MWZ3-205-132. 8 -2013/2014

Dotyczy: postępowania o udzielenie zamówienia publicznego na „Naprawę taboru kolejowego wraz z modernizacją” znak: MWZ3-205-132-2013.

Działając na podstawie art. 38 ust. 1 ustawy z dnia 29 stycznia 2004 r. – Prawo zamówień publicznych (t. j. Dz. U. z 2013 r. poz. 907 z późn. zm.), Zamawiający przekazuje treść zapytań wraz z udzielonymi odpowiedziami.

11-78060

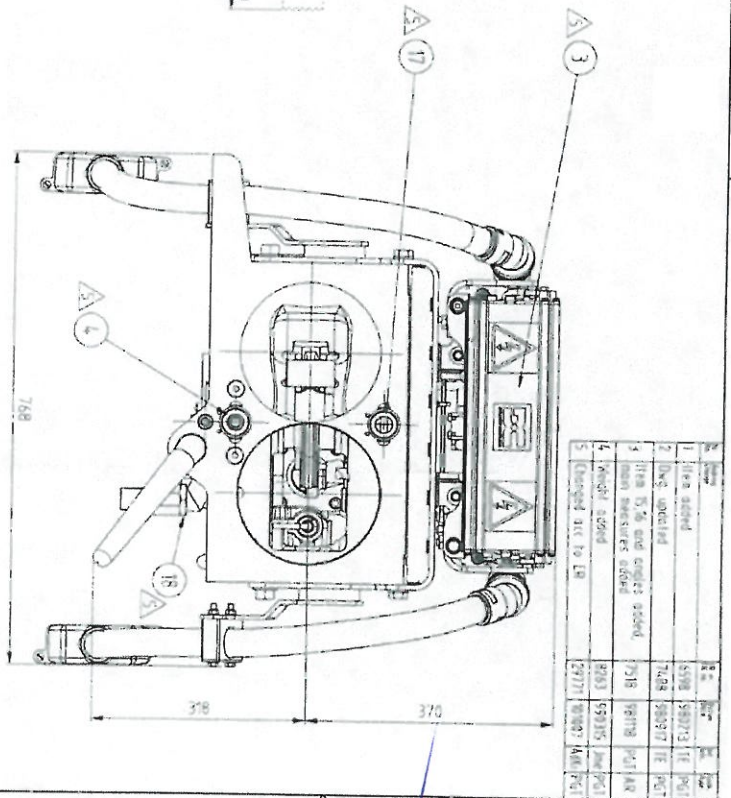
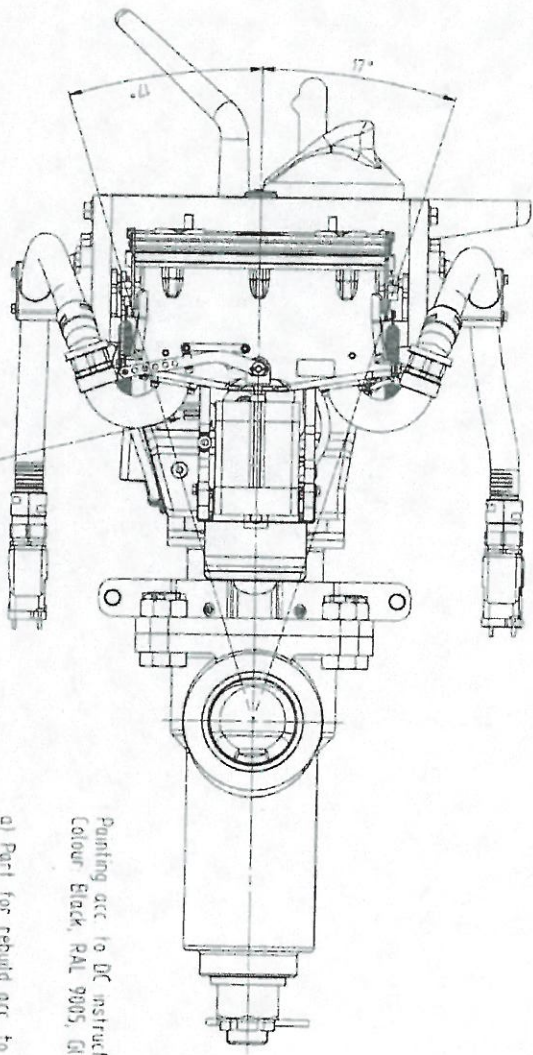
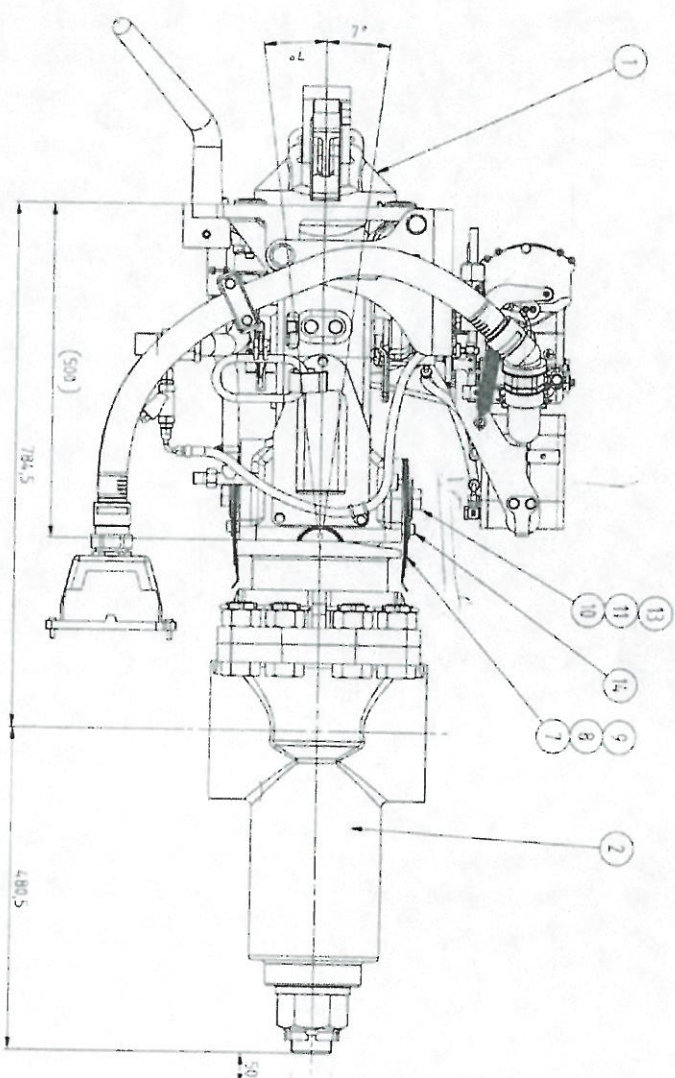
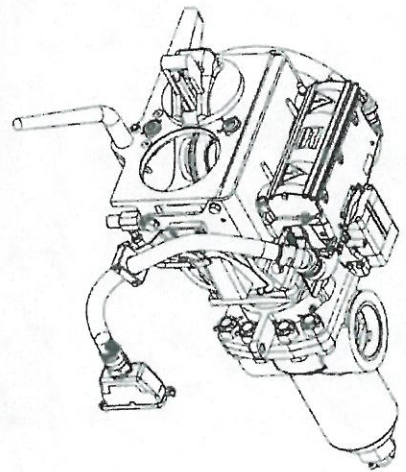
Prosimy o wykreślenie wymogu wykonania modernizacji sprzęgów czołowych według konkretnego rysunku wykonanego przez konkretnego dostawcę. Wymóg ten oznacza to w istocie wskazanie tego dostawcy jako jedyne właściwego w tym przetargu, gdyż nawet udostępnienie rysunku przez Zamawiającego i wykonanie zgodnie z nim modernizacji przez innego dostawcę może rodzić późniejsze roszczenia w zakresie praw autorskich. Ponadto Zamawiający nie zobowiązał się udostępnić tego rysunku, nie dołączył go do SIWZ, aby umożliwić zapoznanie się z nim wszystkim Wykonawcom. Nie wspomina również jakoby posiadał i był skłonny udostępnić rysunki wykonawcze do rysunku 11-78060, który jest rysunkiem zestawieniowym i nie zawiera kompletu danych niezbędnych do wykonania modernizacji.

3. Zał. nr 4 do zał. do SIWZ nr 9.1, pkt 34

Prosimy o wykreślenie wymogu posiadania przez sprzęgi czołowe Świadectwa dopuszczenia do eksploatacji typu wydanego przez Prezesa Urzędu Transportu Kolejowego.

Powyższe wymaganie jest niemożliwe do spełnienia w obecnym stanie prawnym. Rozporządzenie Ministra Transportu, Budownictwa i Gospodarki Morskiej z dnia 7 sierpnia 2012 r. Dz.U2012.911 w sprawie wykazu typów budowli i typów urządzeń przeznaczonych do prowadzenia ruchu kolejowego oraz typów pojazdów kolejowych, na które są wydawane świadectwa dopuszczenia do eksploatacji typu, nie wskazuje sprzęgu czołowego jako jedno z urządzeń, na które wydaje się takie świadectwo. Dlatego UTK nie znajdzie podstaw do wydania takiego świadectwa.

W załączeniu Zamawiający przekazuje rysunek nr 11-78060 przedstawiający zastosowany w zmodernizowanych w 2013 r. pojazdach sprzęg Scharfenberga. Zamawiający wyjaśnia, że żądając wykonania modernizacji sprzęgów czołowych ZEA w oparciu o rysunek nr 11-78060 wymaga, aby zastosowany sprzęg był w pełni kompatybilny ze sprzęgami pojazdów zmodernizowanych w roku 2013. Dopuszcza się zatem montaż kompletnego, fabrycznie nowego samoczynnego sprzęgu typu Scharfenberga, który będzie zapewniał kompatybilność ze sprzęgiem zamontowanym w pojazdach zmodernizowanych w 2013 r.

W przypadku modernizacji sprzęgu Zamawiający nie przychyliła się do wniosku Wykonawcy. Dopuszcza jednak zastosowanie kompletnego, fabrycznie nowego sprzęgu Scharfenberga bez konieczności posiadania świadectwa dopuszczenia typu do eksploatacji dla tego typu sprzęgu.

W związku z tym Zamawiający modyfikuje zapis w SIWZ tj. w załączniku nr 4 do umowy w zakresie zadania nr 2 w pkt 34, tiret dziesiąty otrzymuje brzmienie: „- sprzęg musi posiadać Świadectwo Dopuszczenia do Eksploatacji Typu wydane przez Prezesa Urzędu Transportu Kolejowego (nie dotyczy przypadku zastosowania nowego sprzęgu Scharfenberga)”.
